Oggetto: [ID: 8405] Progetto per un impianto agrovoltaiico con potenza nominale di 10,00 MW e relative opere di connessione alla rete di distribuzione, situato nel Comune di Taranto (TA) in località "Strada vicinale Nisi".

Proponente: Società Alta Capital 10 S.r.l.

Procedura: VIA nell'ambito PNIEC-PNRR ai sensi dell'art. 23 del D.lgs. 152/2006.

Parere tecnico istruttorio della Soprintendenza Speciale per il PNRR.

Fig. 2 - Localizzazione impianti FER nel contesto di 3 km definito dalla DD n. 162 /2014 - Elaborazione e analisi GIS - SS-PNRR (agg. anagrafica 2023-24)

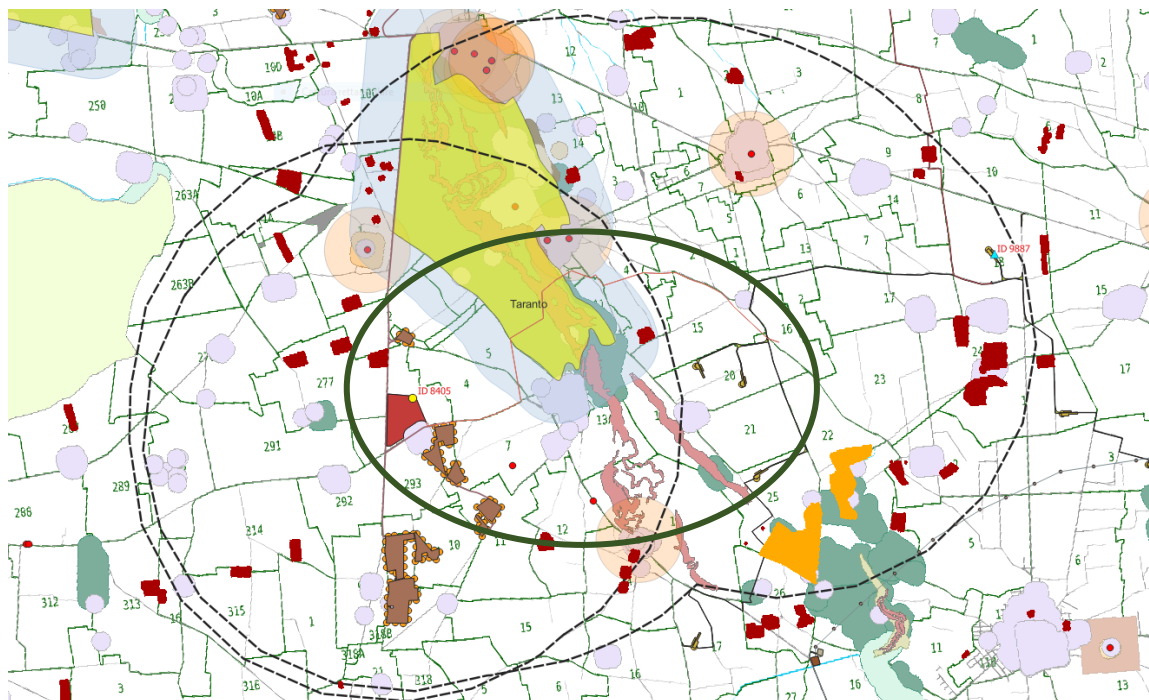
In ragione del contesto paesaggistico e rispetto agli obiettivi e le direttive del PPTR riportati, **si rileva che la realizzazione dell'impianto di progetto comporterebbe notevoli impatti di cumulo e un ulteriore stravolgimento del sistema agricolo e paesaggistico sopra descritto**, già notevolmente alterato dalla presenza degli impianti fotovoltaici insediati, il che contribuirebbe ad aggravare lo stato di snaturamento del paesaggio agricolo e di trasformazione della texture agricola storica, con forti processi di artificializzazione del suolo e del suo consumo.

La proliferazione degli impianti FER, inoltre, contribuisce ad alterare gli equilibri consolidati tra i complessi masserizi e i relativi appezzamenti agrari di pertinenza, dal punto di vista percettivo e relazionale.

Quanto affermato è supportato dall'anagrafica FER, rilevabile per il territorio in analisi ed evidenziato dalle elaborazioni grafiche effettuate per la valutazione del progetto in argomento della Società Alta Capital 10 S.r.l. (riferibili all'anagrafica a fine 2023 e in continuo aggiornamento).

Fig 3 - Analisi GIS elaborazione SS-PNRR - Aree Idonee. In evidenza il tracciato dell'elettrodotto di progetto interferente per un lungo tratto con il bene tutelato al DM 01/08/1985 e relativo buffer.

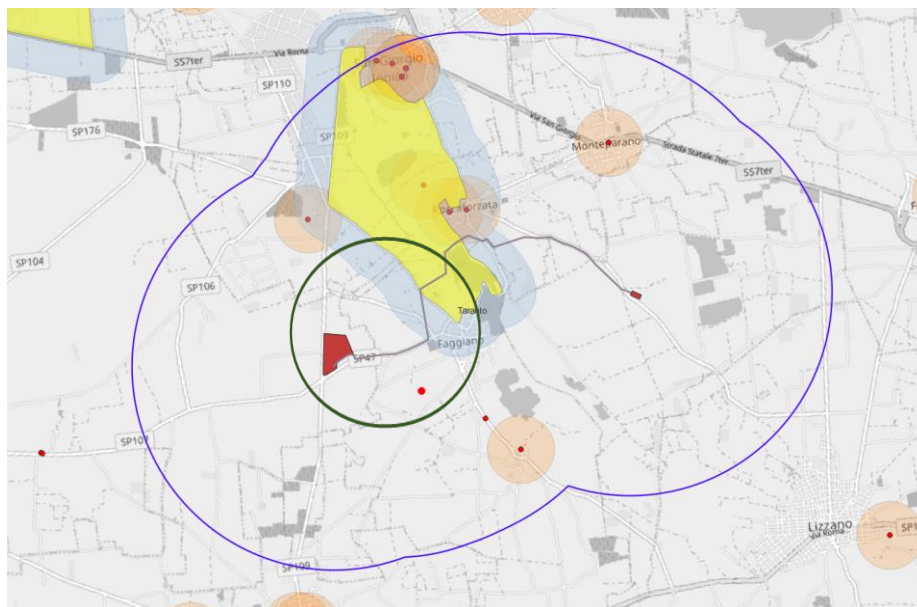
- **ricadono nella perimetrazione di aree di cui all'art. 142 (*Aree tutelate per legge*) del Codice.** L'elettrodotto interferisce con il seguente bene vincolato *ope legis*: - Boschi, sottoposti a tutela ai sensi dell'art. 142, comma 1 lett. g) del D.lgs. 42/2004. Si rileva che il tracciato si estende per un tratto nell'area boscata (cfr. elab AMBd001 e Inquadramento e Foto _Tavola dei Vincoli), circostanza confermata anche dalle analisi valutative GIS di questa Soprintendenza Speciale – Fig. 3)

Con riferimento al D.lgs. 199/21 art. 20 co.8 e modificate dall'art 47 del DL n. 13 del 2023, ora Legge n. 41/23, si rileva che **il progetto non ricade in area idonea.**

La zona collinare *Faggiano-San Giorgio Jonico* riveste notevole interesse in quanto caratterizzato dalla presenza di una folta pineta, godibile da numerose strade pubbliche.

Si rammenta che nello specifico del suddetto decreto “*Ai soli fini della presente lettera, la fascia di rispetto è determinata considerando una distanza dal perimetro di beni sottoposti a tutela di tre chilometri per gli impianti eolici e di cinquecento metri per gli impianti fotovoltaici. Resta ferma l'applicazione dell'articolo 30 del decreto-legge 31 maggio 2021, n. 77, convertito, con modificazioni, dalla legge 29 luglio 2021, n. 108 e ss.mm.ii*”.

Fig. 4 - Analisi GIS elaborazione SS-PNRR - Aree Idonee – Contesti e beni tutelati dal PPTR

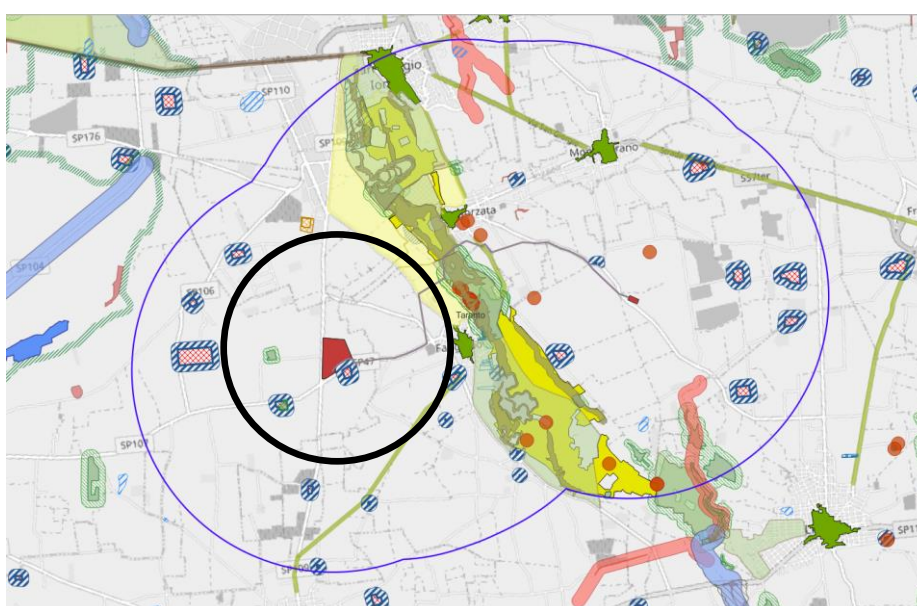
Inoltre si rileva che le opere del caviodotto d'impianto, interferiscono direttamente con l'area tutelata *ope legis*:

- area Boschi BP - art 142 co 1 lett g) D.lgs. 42/2004 (componente botanico - vegetazionali individuati dal PPTR)
